**DIRECCION REGIONAL DE CHIRIQUI**  
**SECCIÓN DE EVALUACIÓN DE IMPACTO AMBIENTAL**  
**INFORME TÉCNICO DE INSPECCIÓN OCULAR N°. 054-2025**

<b>PROYECTO:</b>	" ESTABILIZACION DE SITIO ENTRE LAS TORRES 746 Y 904, LT 230 KV 5B/6C, LT 230 KV 16/17 EL SALADO, PROVINCIA DE CHIRIQUI."
<b>PROMOTOR:</b>	EMPRESA DE TRANSMISIÓN ELÉCTRICA, S.A. (ETESA).
<b>REPRE. LEGAL</b>	ROY DAVID MORALES BARRERA
<b>UBICACIÓN DEL PROYECTO:</b>	EL SALADO, CORREGIMIENTO DE EL NANCITO, DISTRITO DE REMEDIOS, PROVINCIA DE CHIRIQUÍ.
<b>FECHA DE LA INSPECCIÓN:</b>	20 MAYO DE 2025
<b>FECHA DEL INFORME:</b>	30 DE MAYO DE 2025
<b>PARTICIPANTES EN LA INSPECCIÓN:</b>	<p><b>POR EL PROMOTOR:</b> YAHIR REINA MARCOS PONCE – CONSULTOR LOURDES CASTRELLON ARIEL SANTAMARÍA JOSÉ GONZÁLEZ</p> <p><b>POR LA SECCIÓN DE EVALUACIÓN DE IMP. AMBIENTAL:</b></p> <ul style="list-style-type: none"><li>LCDO. MIGUEL ÁNGEL GARCÍA - Evaluador de EsIA.</li></ul> <p><b>POR LA SECCIÓN DE SEGURIDAD HÍDIRCA</b></p> <ul style="list-style-type: none"><li>ING. DALMIS TREJOS</li></ul>

**DIRECCIÓN REGIONAL DE CHIRIQUÍ**  
**SECCIÓN DE EVALUACIÓN DE IMPACTO AMBIENTAL**  
**INFORME TÉCNICO DE EVALUACIÓN DE ESTUDIO DE IMPACTO AMBIENTAL**  
**No. 043-2025*

Foto 1. Vista parcial del drenaje a desviar y a encausar y; vegetación del sitio.

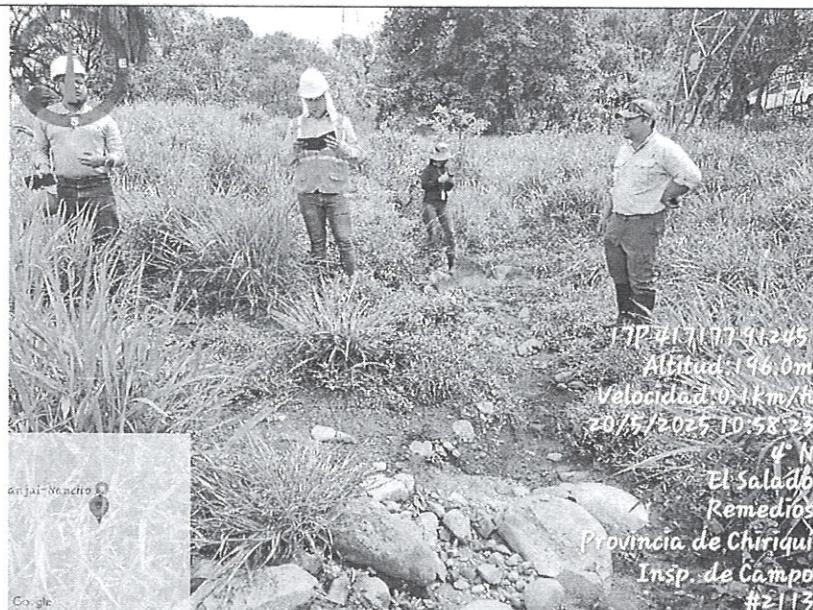
- Se observó, la existencia y formación del cauce, que formaba parte del cauce del drenaje, antes que se desviara hacia el lado de las torres. Según lo indicado en campo, este drenaje solo será encauzado en un tramo, y ya donde la topografía del terreno favorece que este no afecte las torres, se dejará en su estado natural.

- El área con intención a llenar y estabilizar es el área por el cual se desvió el drenaje y que ha ido abriéndose cause, creando cárcavas y erosionando el suelo.

Foto 3. Vista parcial de la vegetación y sitio con intención a llenar.

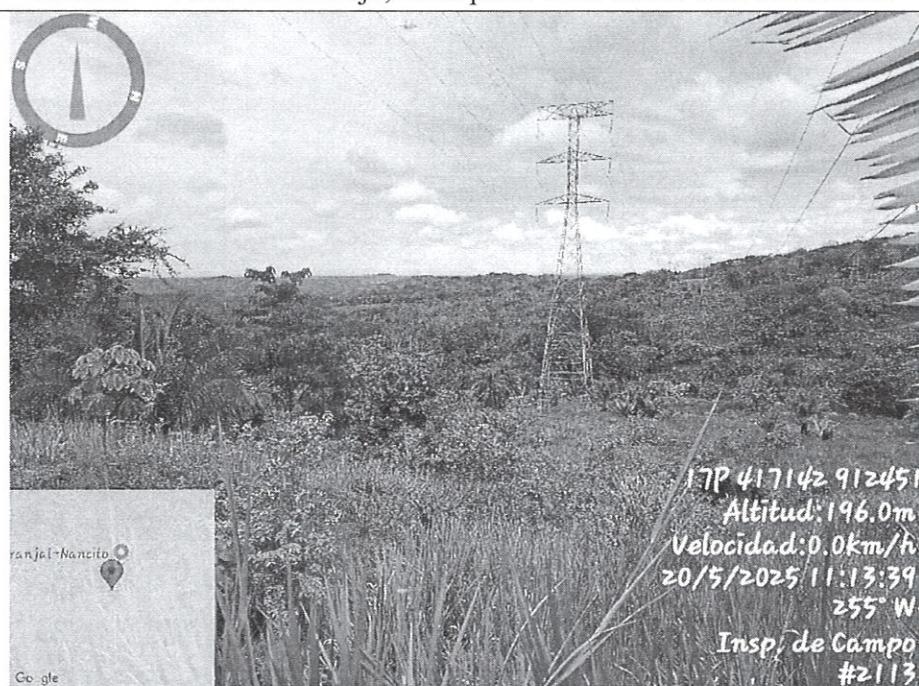
- El área a llenar y estabilizar es debido a la erosión del terreno que puede afectar dos torres que sostienen el tendido eléctrico de alta tensión.
- Al final del área con interés a llenar es una zona donde se evidencia una pendiente, que va hasta una quebrada.

Figura N°1 Ubicación del proyecto con intención a desarrollar, coordenadas tomadas al momento de la inspección (ícono blanco). Fuente; Google Earth.

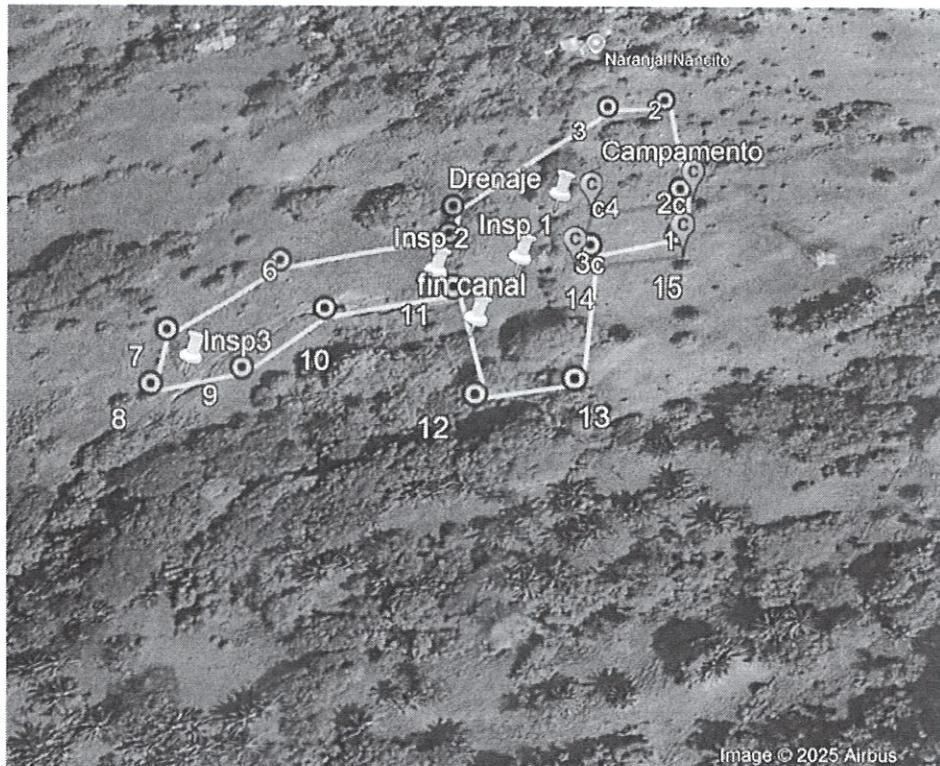
- La mayor cantidad de puntos mostrados por el promotor al momento de la inspección, concuerdan con las coordenadas establecidas en el EsIA.
- La vegetación del terreno del área a intervenir está compuesta por pasto mejorado y algunas otras especies de herbáceas
